Avis délibéré de l'Autorité environnementale sur l'aménagement de la RN 171 en traversée des communes de Trignac et de Montoir-de- Bretagne (44)

n°Ae: 2015-57

PROJET D'AMENAGEMENT DE PROTECTIONS ACOUSTIQUES LE LONG DE LA RN171

**Mémoire en réponse à l'avis de l'AE
du CGEDD du 7 octobre 2015**

Illustration 1: Carte de localisation des accidents sur la RN171 au niveau de la zone d'étude

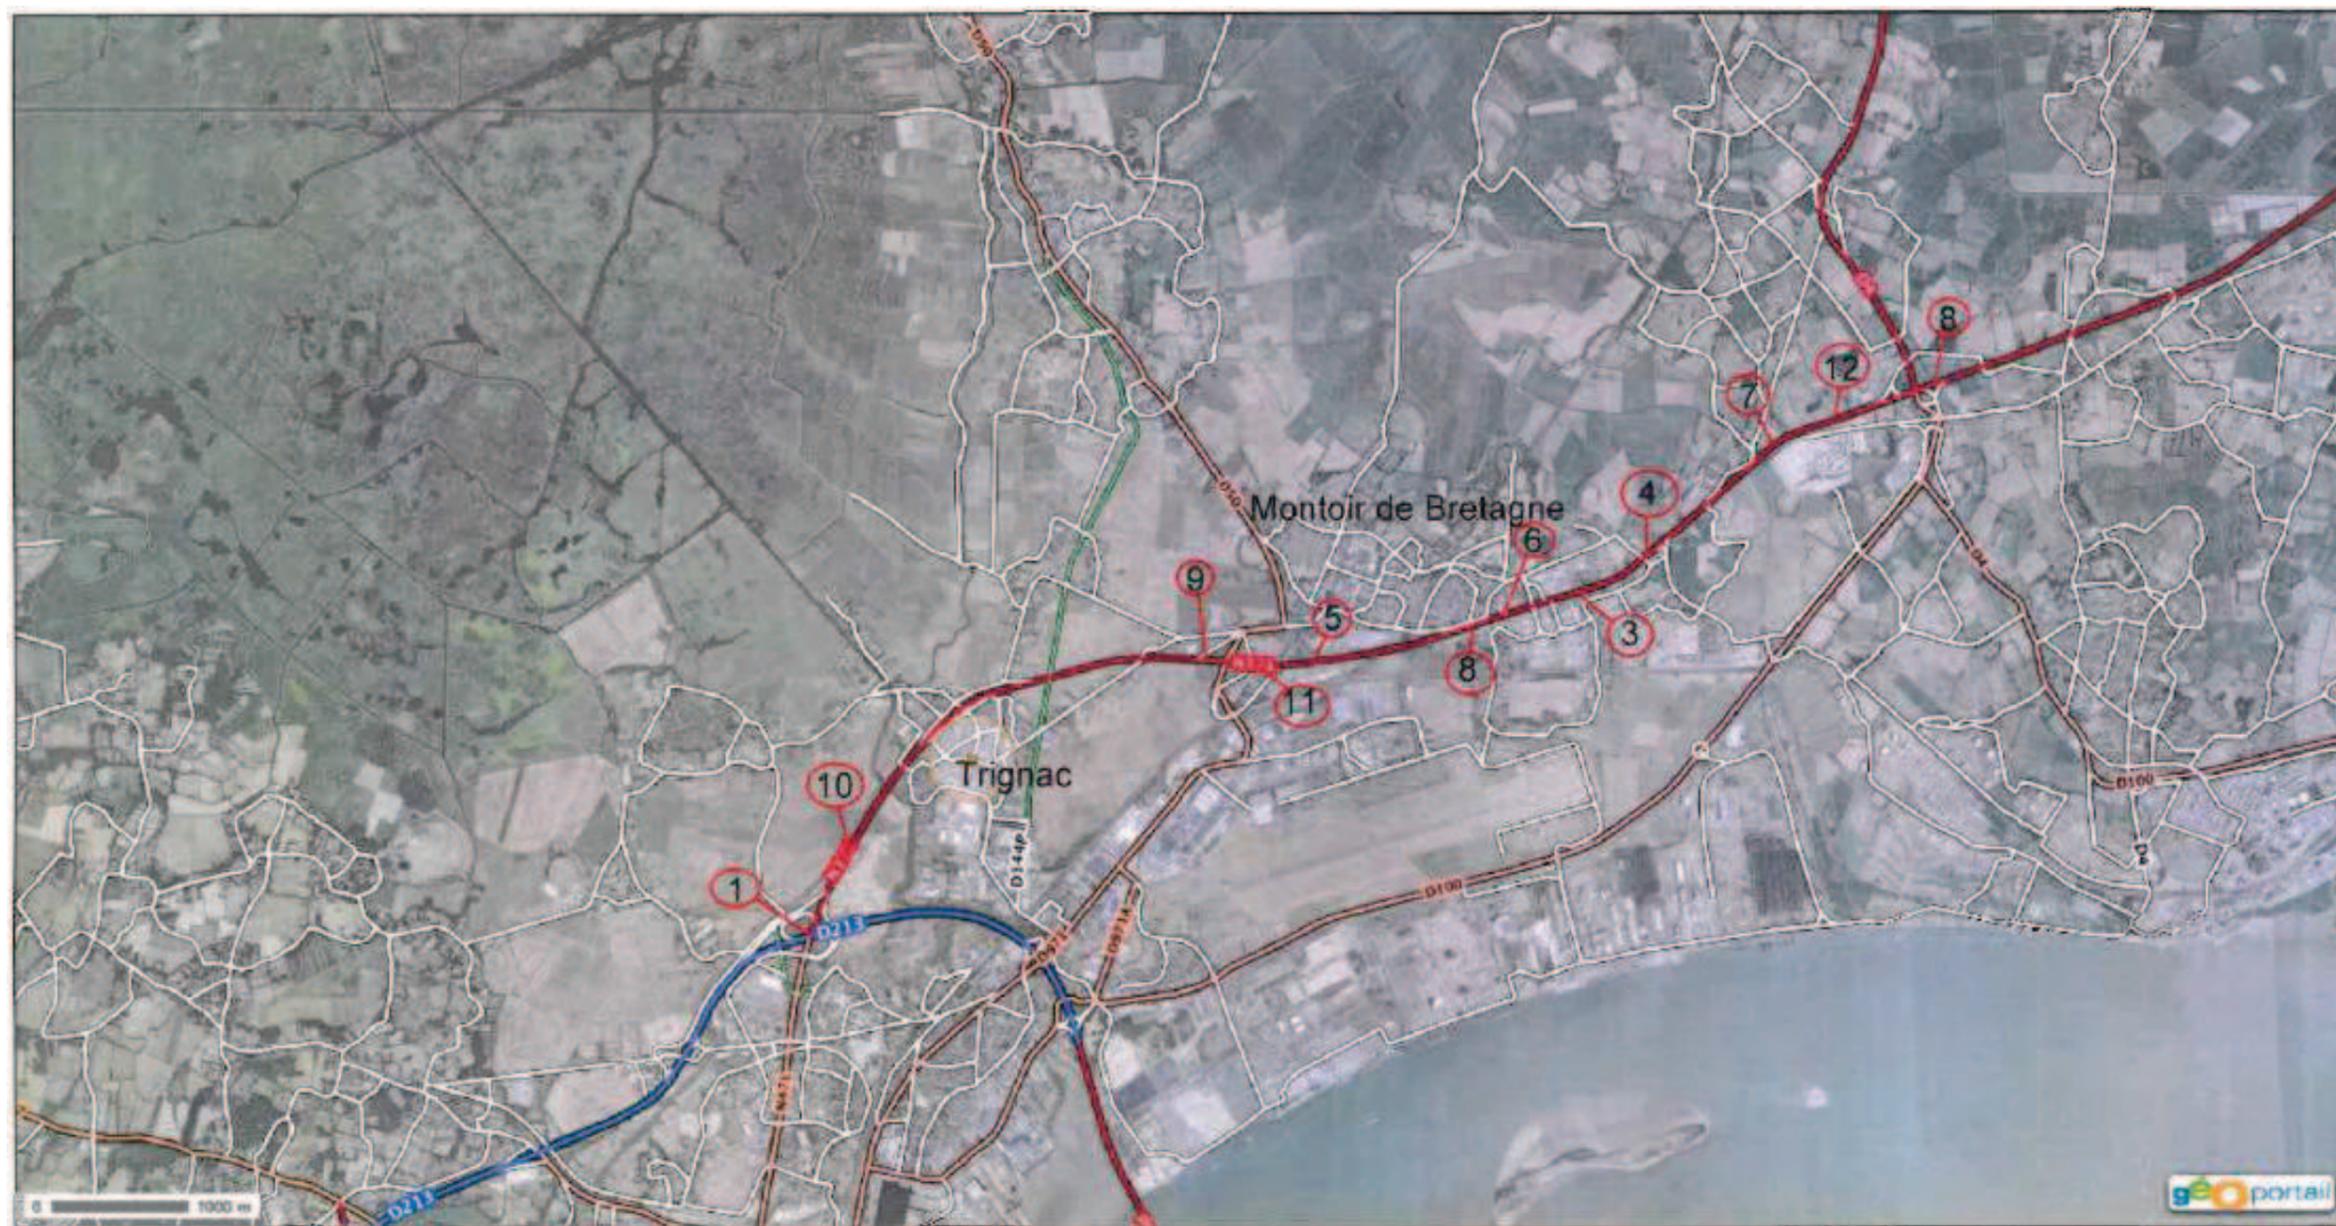
Observations de l'AE du CGEDD : L'AE recommande de présenter, au titre de l'état initial, un diagnostic en matière d'accidentologie du tronçon de route concerné.

Un diagnostic en matière d'accidentologie du tronçon de route a été fait entre 2011 et 2013. Le tableau de synthèse et la carte de localisation de ces accidents se trouvent en annexe 1. Parmi les 12 accidents recensés, il ressort que :
- 2 accidents se sont avérés mortels dont 1 accident impliquant un véhicule sans permis (voiturette) ;
- la majorité des accidents se sont passés majoritairement dans le sens Savenay- St-Nazaire (9 accidents sur 12) ; et principalement sur la commune de Montoir (10 accidents sur 12) ;
- aucun accident ne s'est passé à Trignac dans le secteur du projet des écrans ;
- il y a eu autant d'accidents de jour que de nuit et les accidents se sont majoritairement passés lors de conditions météo normales. L'alcoolémie a été en cause pour 3 accidents sur 12 ;
- 1 accident sur 12 a impliqué un 2 roues (une moto).
